**PORTARIA DE OUTORGA DE OBRA HIDRÁULICA Nº 593, DE 23 DE JUNHO DE 2023**

**Outorgar a Barragem Carnaíba, existente no ribeirão Caeté, bacia do Rio Jaurú, UPG-P1, bacia hidrográfica do Paraguai, na propriedade rural Fazenda Ouro Verde II, município de Mirassol D'Oeste, empreendedor PREFEITURA MUNICIPAL DE MIRASSOL D'OESTE**

PARECER TÉCNICO Nº 013/2023/GSB/CCRH/SEMA-MT

**Assunto: Outorga de Obra Hidráulica e Classificação quanto à segurança da barragem construída no Ribeirão Caeté, pertencente a Bacia do Hidrográfica do Paraguai, na Fazenda Ouro Verde II, localizada no Município de Mirassol D'Oeste, estado de Mato Grosso.**

**Figura 1:** Mapa da altura da onda de inundação decorrente do rompimento por galgamento e por erosão interna, respectivamente.

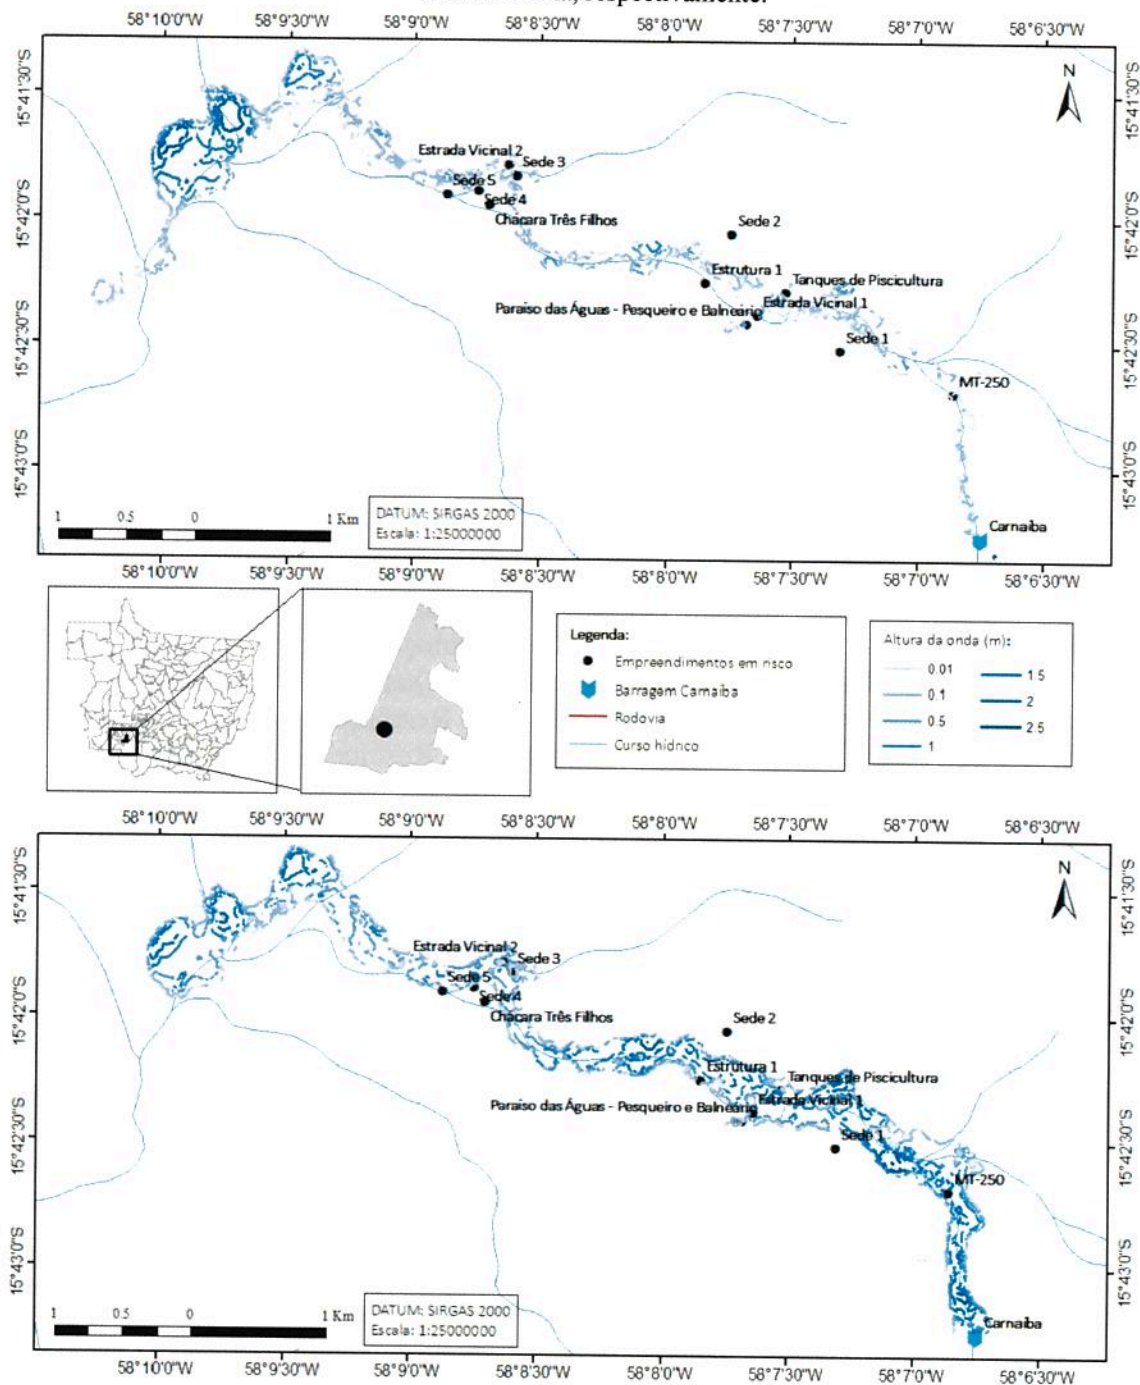
18. A simulação do rompimento da barragem e a propagação da onda de inundação foram conduzidas utilizando modelos hidrodinâmicos e o renomado software HEC-RAS. A Figura 1 ilustra os mapas resultantes do rompimento da barragem por galgamento e por erosão interna, respectivamente.

19. Com base nas estimativas do volume, nível da água e altura da barragem, foi calculado o comprimento necessário. O responsável técnico concluiu que o único ponto que pode ser considerado como Zona de Autossalvamento (ZAS) é a rodovia MT-250, onde a onda de inundação leva cerca de 17 minutos para alcançar no cenário 1. Em relação aos pontos em que a onda ultrapassa 2 metros de altura, eles estão localizados nas proximidades da calha do rio, em áreas úmidas e/ou com vegetação, mas sem a presença de estruturas construídas (Fl. 139).

20. É importante ressaltar que, devido à falta do levantamento planialtimétrico do reservatório, a modelagem realizada para a ruptura hipotética apresenta valores divergentes em relação à cota e ao volume descritos no projeto. Conforme observado na folha 110, o volume do reservatório é indicado como 708.549 m<sup>3</sup> ou 0,708 Hm<sup>3</sup>, enquanto o estudo de ruptura hipotética considera um volume de 628.826,58 m<sup>3</sup> ou 0,628 Hm<sup>3</sup>. Essa discrepância indica a necessidade de obter o levantamento planialtimétrico adequado para uma modelagem precisa e consistente.
